Vysvětlení / doplnění / změna zadávací dokumentace č. 3

Veřejná zakázka:	Snížení energetické náročnosti školní tělocvičny SPŠ EL a IT, Dobruška – stavební práce
Sp. zn.:	CIRI/2025/290
Zadavatel:	Střední průmyslová škola elektrotechniky a informačních technologií, Dobruška, Čs. odboje 670, IČO 60884746, Čs. odboje 670, 518 01 Dobruška
Způsob zadání:	Zjednodušené podlimitní řízení veřejné zakázky na stavební práce podle zákona č. 134/2016 Sb., o zadávání veřejných zakázek, ve znění pozdějších předpisů (dále jen „zákon“)

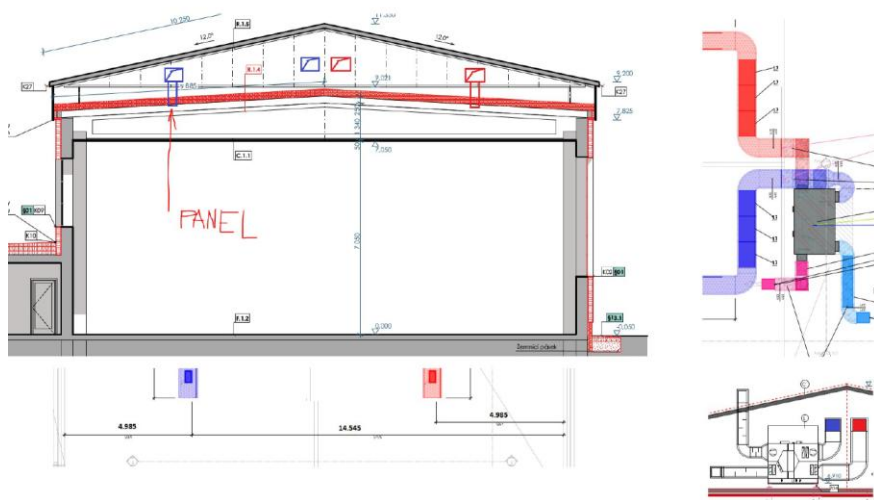
Dotaz č. 1

Vzduchotechnika – v položce č. 9 (kód: 713210142.R03) je popsána minerální izolace tl. 60 mm s AL polepem. Není však uvedeno jestli se jedná o izolaci typu A nebo typu B? Jaká izolace je myšlena?

Zadavatel doplňuje upřesnění k dotazované položce: Jedná se o izolaci typu B – oboustranně požárně odolná, s požární odolností EI 30.

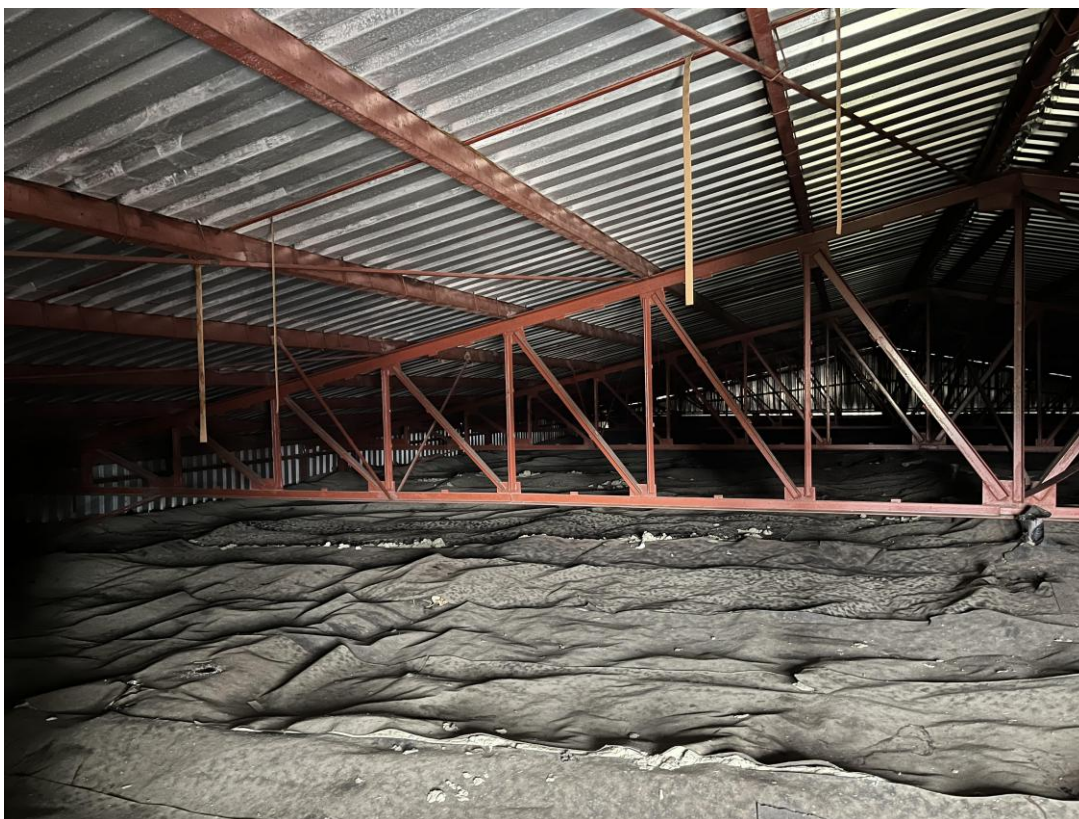
Vzduchotechnika – nejsme si jistí proveditelností rozvodů vzduchotechniky v podstřešním prostoru a to konkrétně v místě, kde se rozvody vzduchotechniky zabočují na levou a pravou stranu do míst, kde výška mezi jednotlivými pláště střechy (trapéz/beton) se dosti snižuje vlivem různého sklonu konstrukcí. Může prosím projektant okótovat, jaká je výška tohoto montážního prostoru, a to i vzhledem na výšku vazníkové konstrukce – viz nákres.

V místě instalace podélných tras vedení je výška okolo 1m a to po dokončení navrhovaného zateplení. Počítáme však s tím, že zateplení stropu se bude realizovat až po montáži vzduchotechniky, čili místa pro montáž je více, cca 1.5m.
